改善箇所説明図

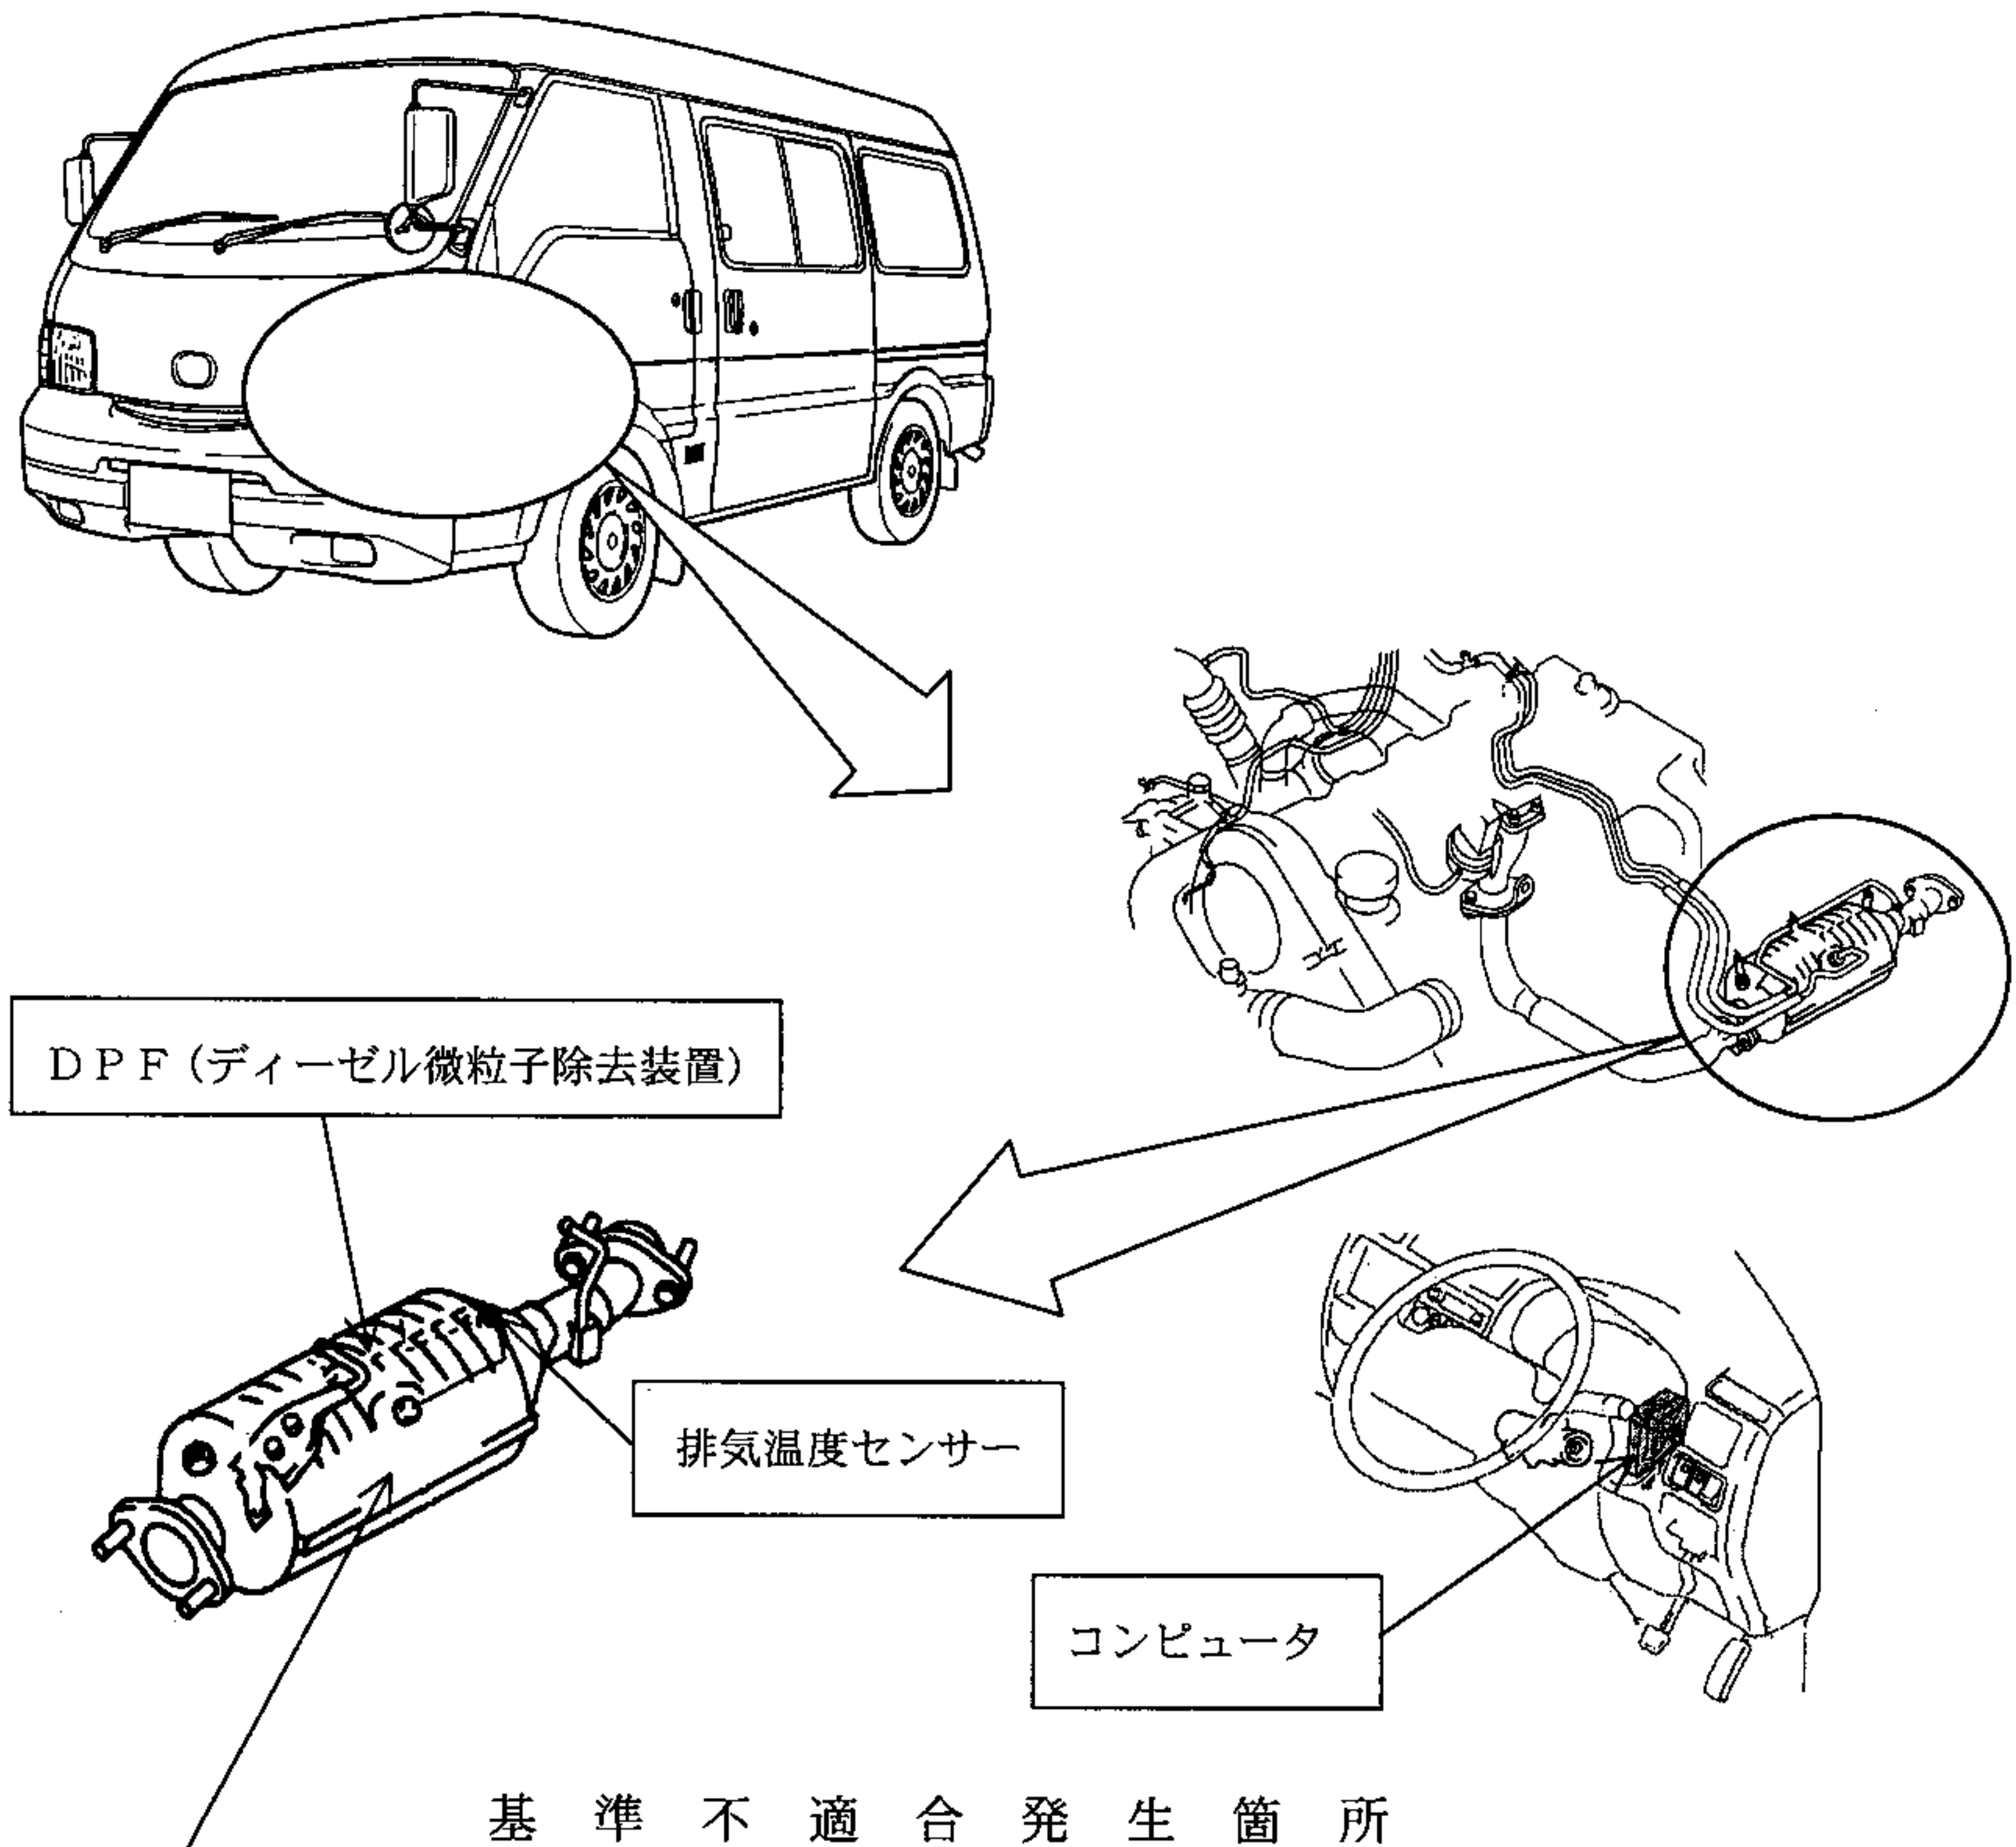
- ①DPF (ディーゼル微粒子除去装置) において、DPF内に捕集されたPM (粒子状物質) の自動除去機能を制御するコンピュータに誤ったプログラムを組み込んだため、手動操作によるPMの除去が必要であるにもかかわらず、自動除去機能が作動することがある。そのため、DPFの温度が異常に上昇し、排気温度センサーが損傷してエンジン警告灯が点灯し、最悪の場合、DPFが損傷してPMの排出量が基準値を超えるおそれがある。
- ②DPFにおいて、DPF内に捕集されたPMの自動除去機能を制御するコンピュータのプログラムが不適切なため、アクセルのオン・オフの操作を頻繁に行いながら走行すると、自動除去機能が作動しない場合があり、DPF内にPMが堆積することがある。そのため、そのまま使用を続けると、DPF表示灯が点灯し、頻繁に手動操作によるPMの除去が必要となるおそれがある。

全車両、当該コンピュータを対策品と交換するとともに、DPF及び排気温度センサーを点検し、損傷しているものは新品と交換する。

識別：助手席足元付近(左側)にあるダイアグノシス・コネクタ No.1 のカバー裏に白色ペイントを塗布する。
